福島第一原子力発電所 特定原子力施設に係る実施計画 変更認可申請書

使用済セシウム吸着塔一時保管施設（第三施設）増設に伴い、下記の通り変更を行う。

申請件名	セシウム吸着塔一時保管施設（第三施設）増設（384基）
申請概要	多核種除去設備及び増設多核種除去設備の沈殿処理生成物及び使用済吸着材を収容した高性能容器（以下、HIC）を保管しているセシウム吸着塔一時保管施設（第三施設）については保管容量の更なる確保を目的に、HIC格納用ボックスカルバートの増設（384基）を行う。これに伴い、「福島第一原子力発電所 特定原子力施設に係る実施計画」の変更認可申請を行う。

図-5 使用済セシウム吸着塔一時保管施設概要図 (2/2)

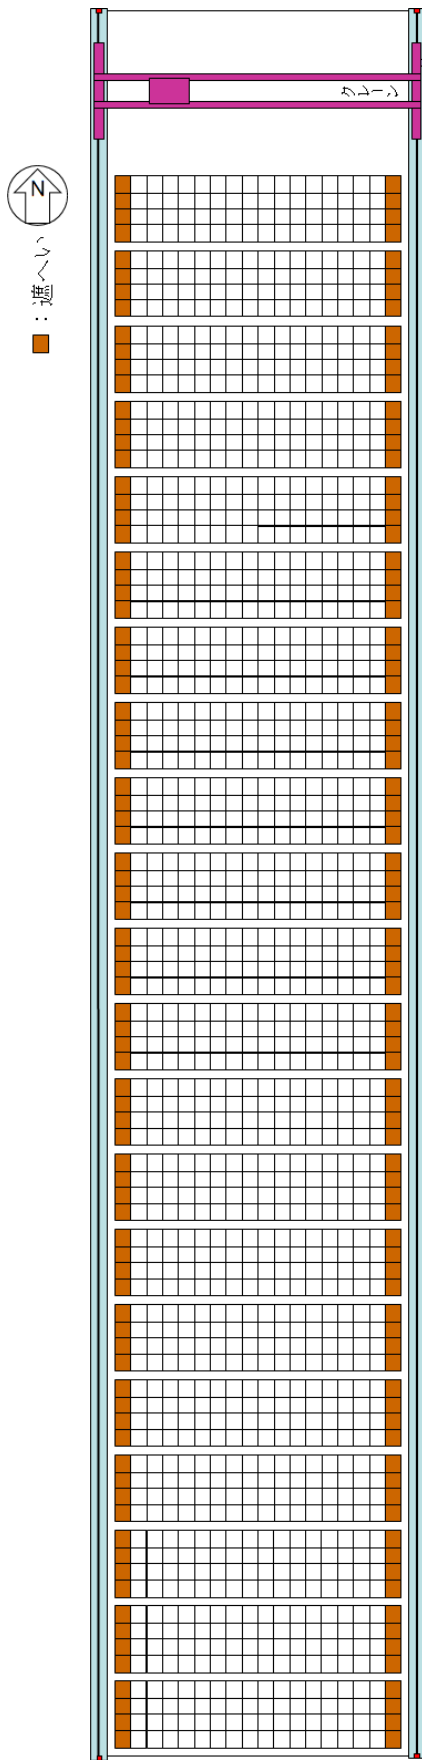
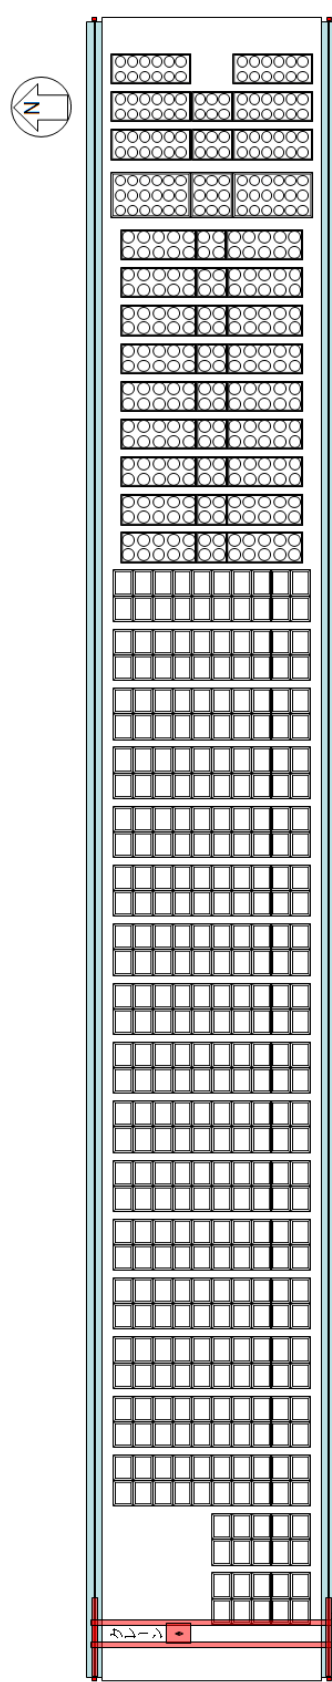
- ・H I C格納用ボックスカルバート保管体数の変更

- ・H I C格納用ボックスカルバート保管体数の変更に伴う図面更新
- 添付資料－1 4
- ・H I C格納用ボックスカルバート保管体数の変更
  - ・H I C格納用ボックスカルバート保管体数の変更に伴う図面更新
  - ・線量評価の見直しに伴う記載の変更
  - ・記載の適正化

図1 第三施設概要

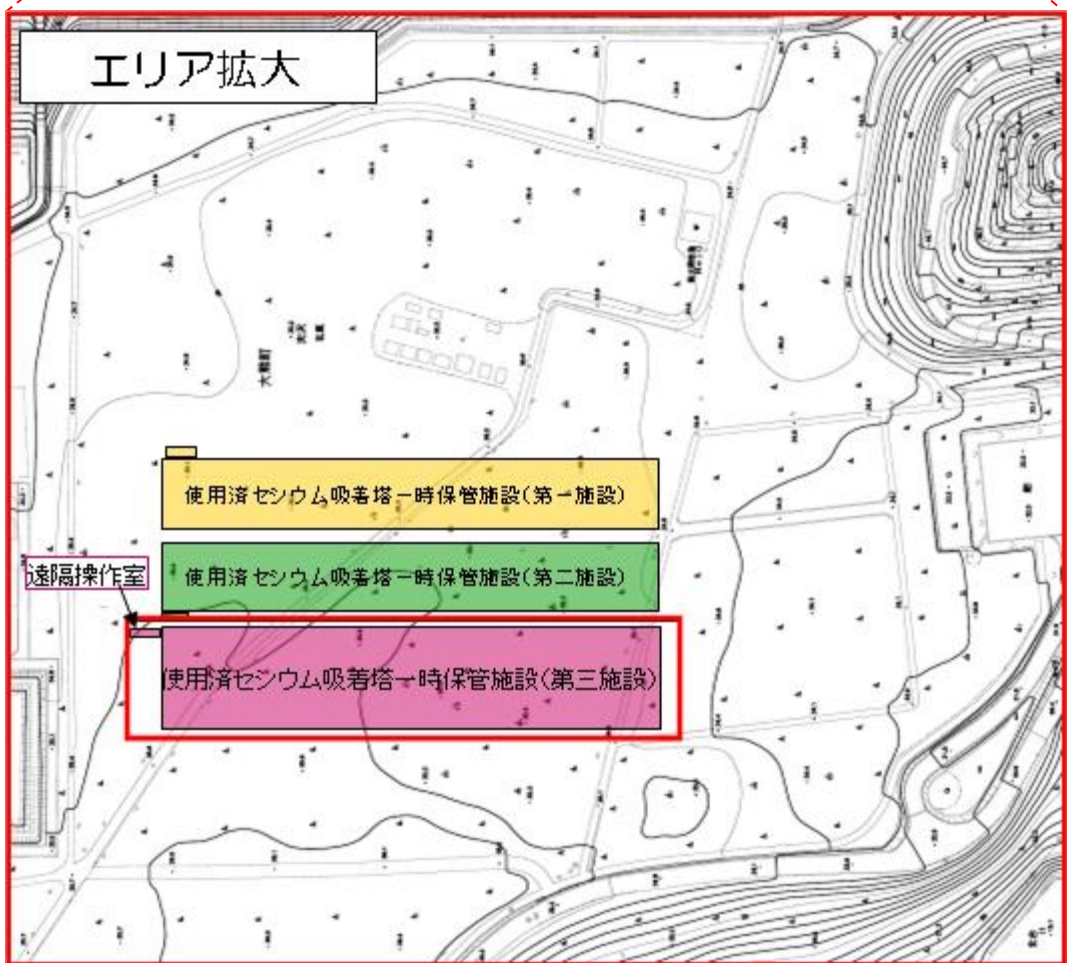
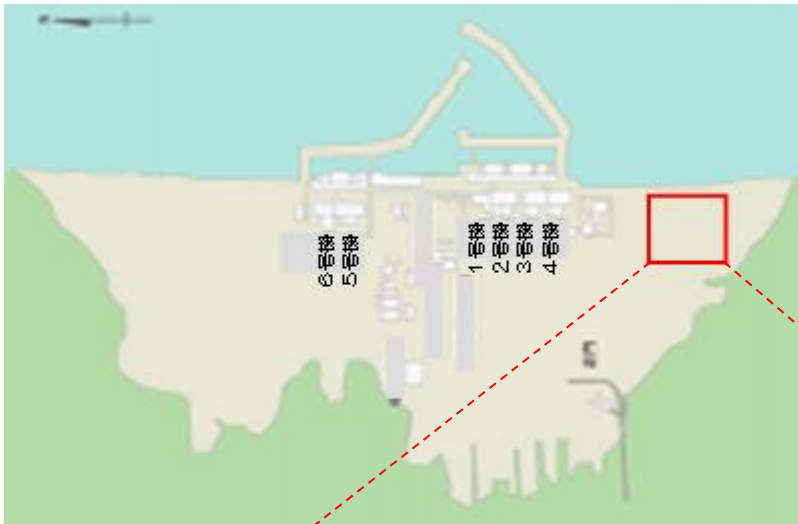
本施設は HIC を取扱うための橋形クレーン、遮へい機能を有する蓋付きコンクリート製ボックスカルバート等により構成し、本施設における HIC の貯蔵体数は 4032 基（3 段積×4 列×16 行×21 ブロック）とする(図 1)。
